DIRECCIÓN DE NUEVAS CREACIONES

Asunto: Radicación: 11-149082- -4
Trámite: 2
Evento: 1
Actuación: 519
Oficio: 6353
Folios: 5

Título de la solicitud: “Aparato liviano para afilar cuchillas industriales”.

Sacado de: <http://www.toolfastclamps.com/devices8.html#one>

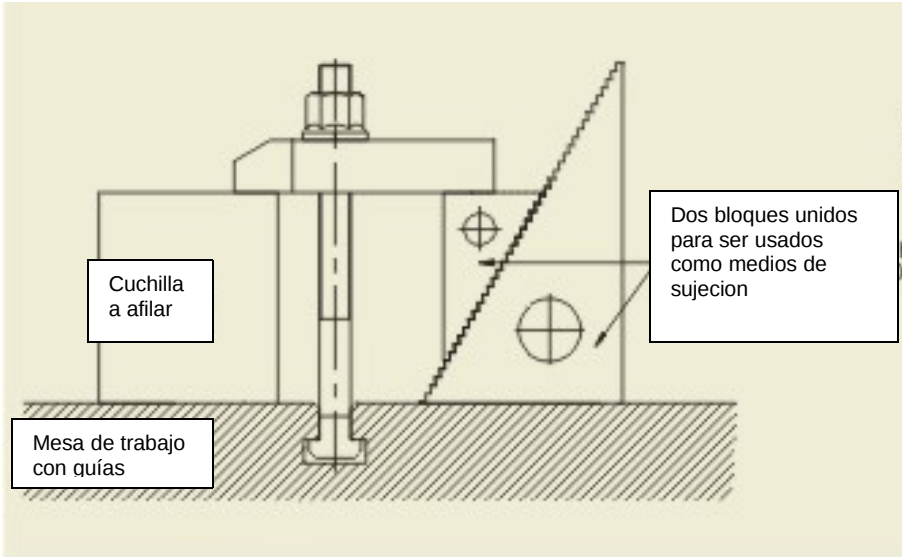
El documento D2 contiene únicamente las características del mecanismo de sujeción: “el carro soporte tiene un perfil de tipo escalera” (característica F) y “la cuchilla a afilar se sujeta en el soporte mediante arandelas ajustadas con tornillos” (característica G). Por lo cual difiere del resto de características técnicas del objeto de invención.

El efecto que logra el incluir el sistema de sujeción flexible es que consigue un montaje sencillo de la pieza de trabajo, sin la necesidad de mecanismos fijos o más complejos, por tanto es más eficiente.
